Dato: 2023-03-17

DS4 – Planforslag med teknisk forprosjekt – justeringer etter offentlig ettersyn

Figur 1-2 Plankartet til offentlig ettersyn. O_SKV15 er vist som ny adkomst til Liamyrane 2

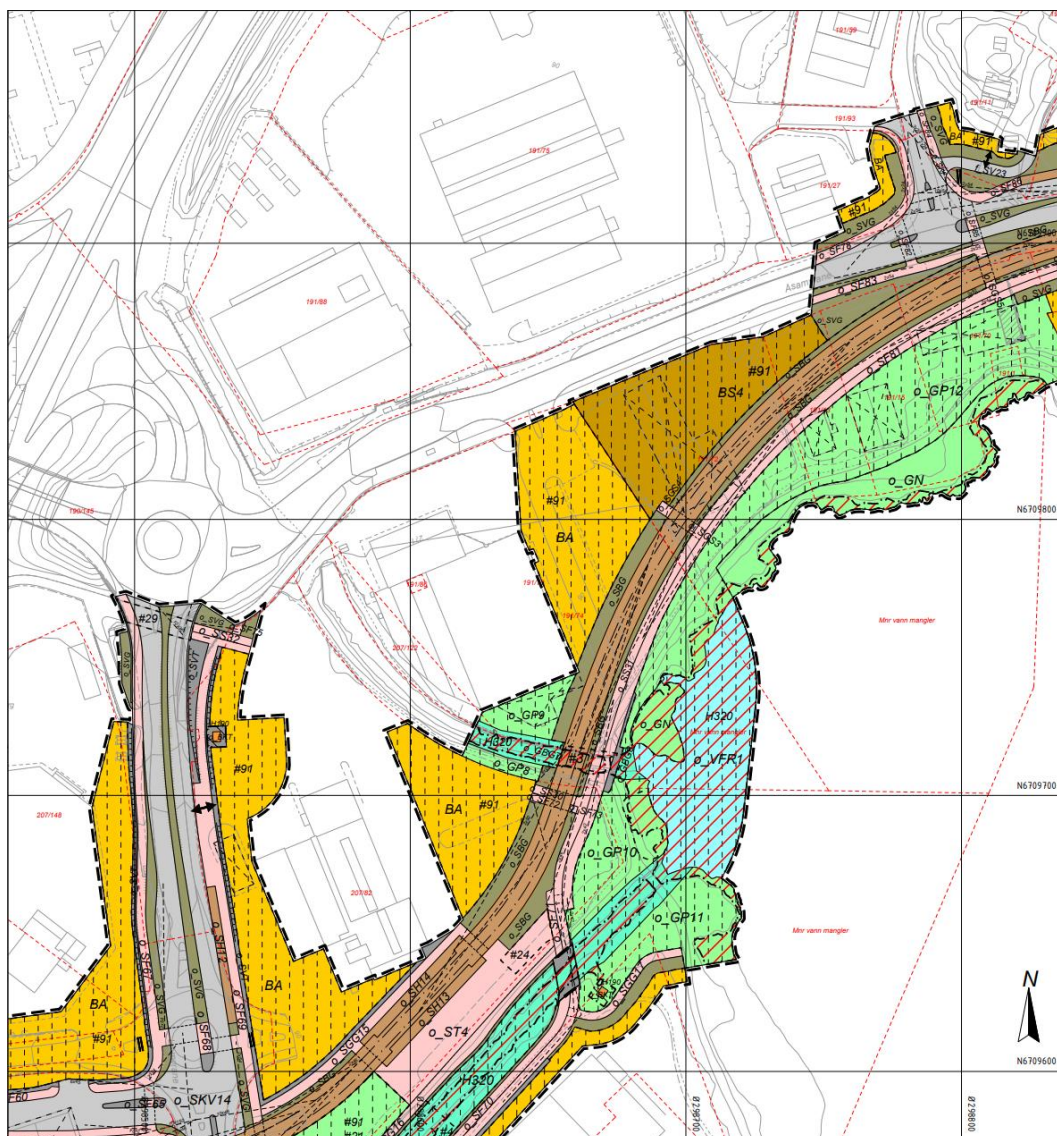
Liamyrane er planlagt som bred gate med signalregulert kryss ved Liamyrane 2. Som følge av dette ble avkjørselen til Liamyrane 2 flyttet til Åsamyrane for å forenkle kryssområdet og sikre god nok krysskapasitet (Figur 1-2). Flyttingen medførte etablering av ny tilkomstveg og kulvert over kanalen. I tillegg ble avkjørselen ved Åsamyrane justert for å sikre arealer til varelevering ved nr 271.

I arbeidet med gateoptimalisering ble det bestemt å legge avkjørselen tilbake til Liamyrane, men adskilt fra det planlagte kryssområdet der Bybanen krysser gaten (Figur 1-3). Deler av Åsamyrane er tatt ut av reguleringsplanen som følge av at adkomsten til Liamyrane 2 er flyttet til Liamyrane nord for det nye signalregulerte krysset.

Figur 1-3 Plankartet etter offentlig ettersyn. Avkjørsel til Liamyrane 2 er vist med pil over fortau. Adkomst fra Åsamyrane til Liamyrane 2 er fjernet og plangrensen er snevret inn.

Figur 1-4 Plankartet til offentlig ettersyn. Kulvert under Åsamyrane og ny tilkomst til Litleåsvegen 2

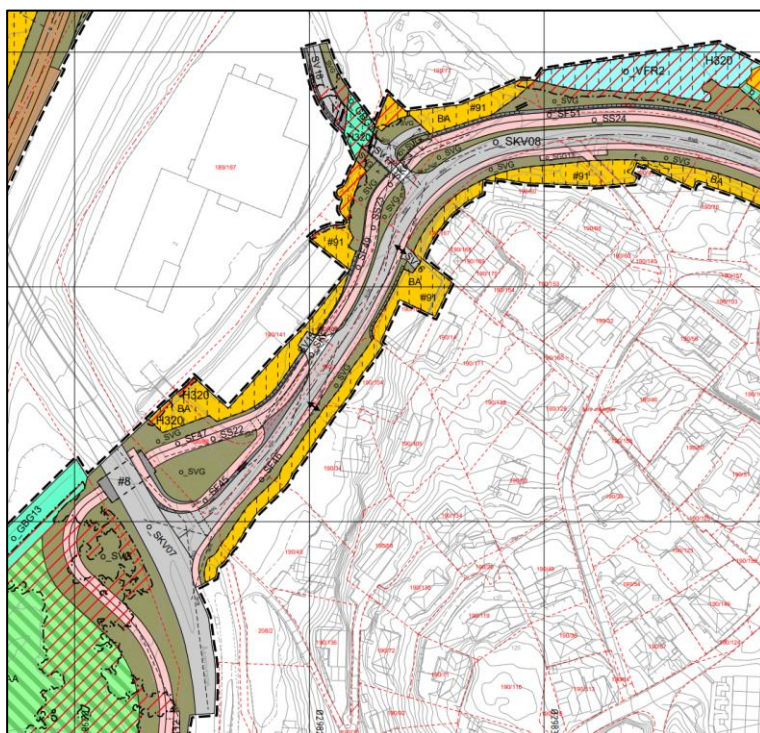
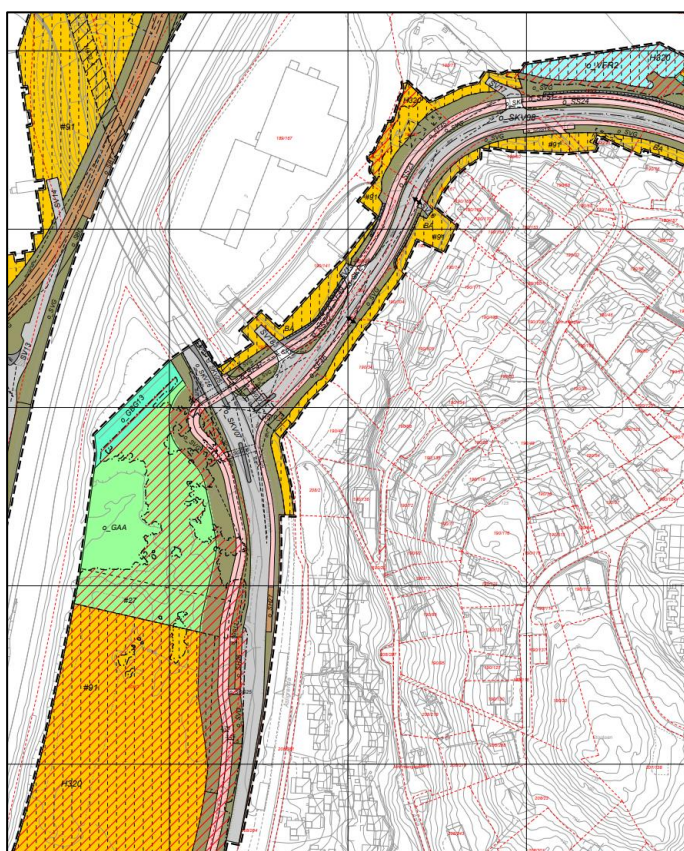
Hovedsykkelruten ble lagt i kulvert under Åsamyrane for å gi en best mulig fremkommelighet for syklistene (Figur 1-4). Kulvertløsningen medførte at avkjørsel med bro over kanalen til Litleåsvegen 2 måtte rives og reetableres nærmere Forvatnet. Avkjørselen til Litleåsvegen 14 ble stengt og slått sammen med den nye avkjørselen til Litleåsvegen 2 for å holde nede antall avkjørsler langs hovedsykkelruten.

Kulvertløsningen for hovedsykkelruten ved Åsamyrane gir omfattende omlegginger langs Litleåsvegen. I arbeidet med gateoptimalisering ble det derfor bestemt å legge kryssingen for hovedsykkelruten i plan (Figur 1-5). Krysset Åsamyrane x Litleåsvegen signalreguleres for å sikre en trygg og forutsigbar kryssing for hovedsykkelruten. Det er gjort kapasitetsberegninger for krysset som sannsynliggjør en akseptabel fremkommelighet for busser og øvrig trafikk. Med et signalregulert krysset vil man kunne beholde dagens adkomst til Litleåsvegen 2. Planlagt adkomst med bro kan dermed utgå. Avkjørselen til Litleåsvegen 14 beholdes slik den er i dag.

Figur 1-5 Plankartet etter offentlig ettersyn. Hovedsykkelruten krysser i plan. Dagens adkomst til Litleåsvegen 2 beholdes.
